Verslag huishoudelijke elektrische installatie op laagspanning en zeer lage spanning**Algemeen:**

Referentie: 006-20260929-02	Datum controle: 29/09/2026
Keurder: 006

Eigenaar: Onbekend	EAN-code: 541448820043274398
Adres installatie: Hovestraat 7A, 2370 - Arendonk	Nummer teller(s): 1sag1100277484
Distributienetbeheerder installatie: Fluvius	
Datum uitvoering installatie: ☐ Vóór 01/10/1981 ☒ Tussen 01/10/1981 en 01/06/2020 ☐ Vanaf 01/06/2020	
Type: ☒ Wooneenheid ☐ Niet-huishoudelijk ☐ PV ☐ Batterij ☐ Laadpaal

Inbreuk(en):

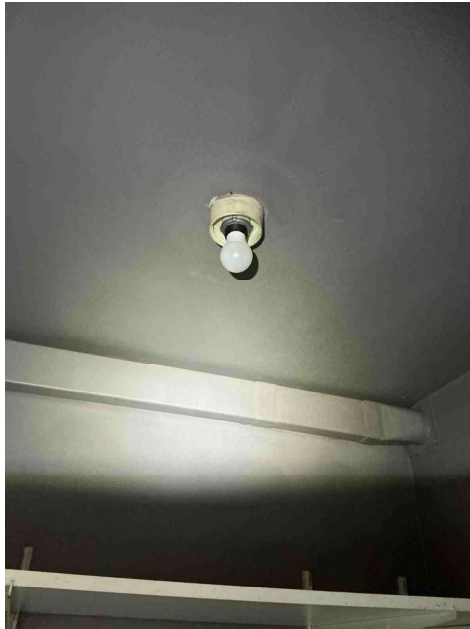
T23 - Het elektrisch materiaal is beschadigd. (Boek 1: 1.4.1.3).
Opmerking: O.a. lamp berging, bord1

B06 - Het elektrisch verdeelbord heeft niet de minimale beschermingsgraad IPXX-B in een gewone ruimte (Boek 1: 4.2.2.3).
Opmerking: O.a. bord1

B17 - De voedingsspanning is niet op elk bord vermeld (Boek 1: 3.1.3.3).
Opmerking: O.a. bord1

Inbreuk(en):

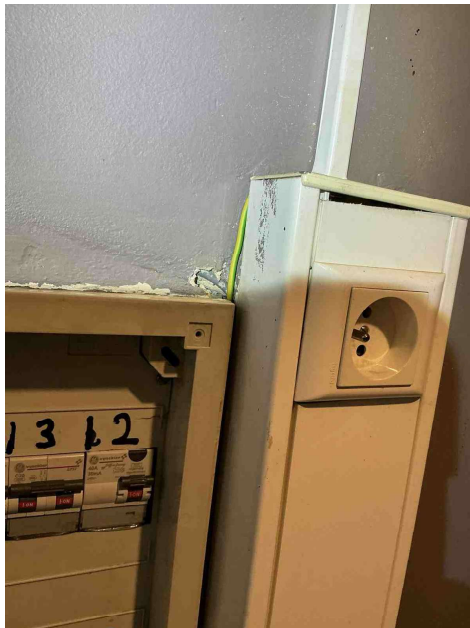
T23 - Het elektrisch materiaal is beschadigd. (Boek 1: 1.4.1.3).
Opmerking: O.a. lamp berging, bord1

Inbreuk(en):

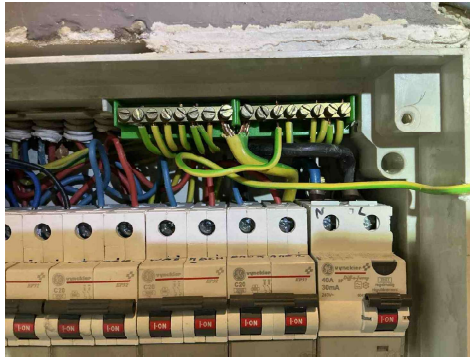
C21 - Het gebruik van geleiders van het type VOB, zonder bijkomende afscherming is niet toegestaan (Boek 1: 5.2.9.6).
Opmerking: O.a. rechts van bord1

Inbreuk(en):

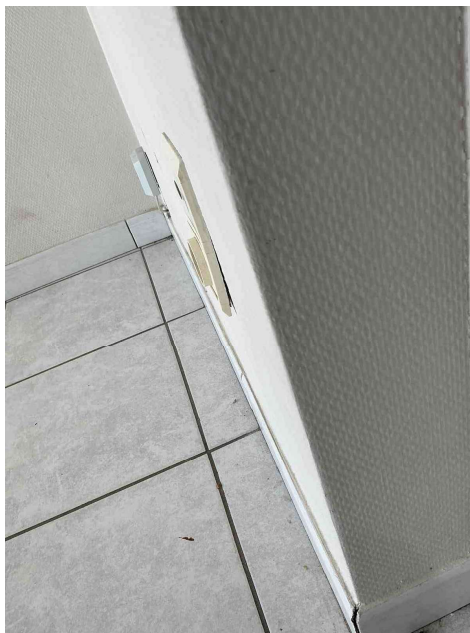
A08 - De verbinding tussen de aardelektrode en de aardingsonderbreker is niet uitgevoerd in tenminste 16 mm² (geïsoleerd koper) of 25 mm² (niet-geïsoleerd koper) of 50 mm² (aluminium/staal) (Boek 1: 5.4.2.2).
Opmerking: O.a. in verdeelbord niet over ganse lengte 16mm²

Inbreuk(en):

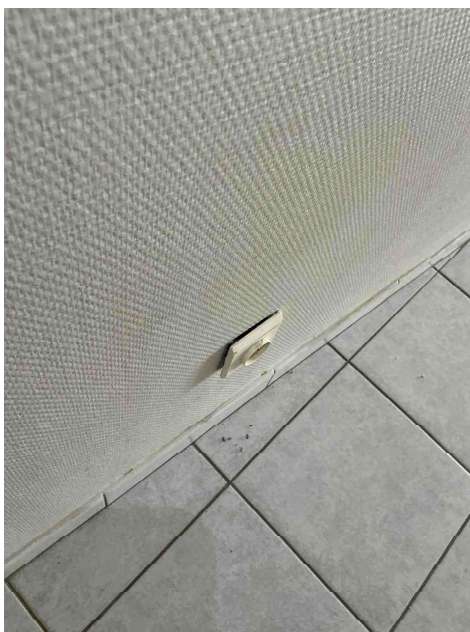
T10 - Bepaalde contactdozen en/of schakelaars zijn niet degelijk bevestigd (Boek 1: 1.4.1.3).
Opmerking: O.a. woonkamer

Inbreuk(en):

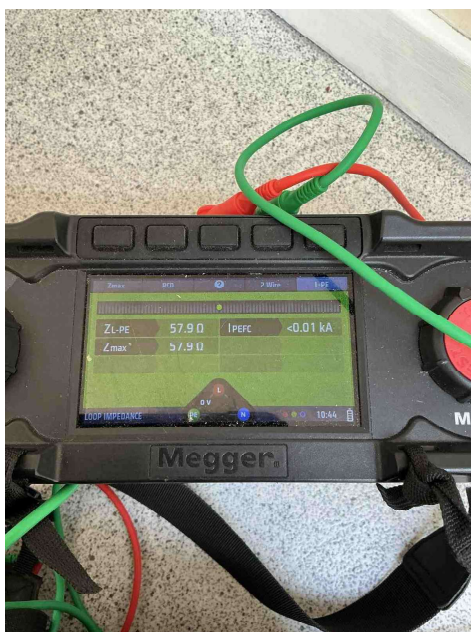
T10 - Bepaalde contactdozen en/of schakelaars zijn niet degelijk bevestigd (Boek 1: 1.4.1.3).
Opmerking: O.a. woonkamer

Inbreuk(en):

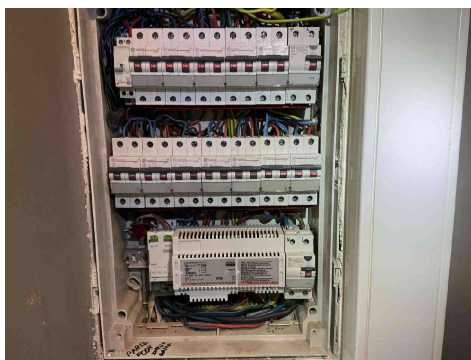
A05 - De waarde van de spreidingsweerstand van de aardverbinding is te hoog (Boek 1: 5.4.2).
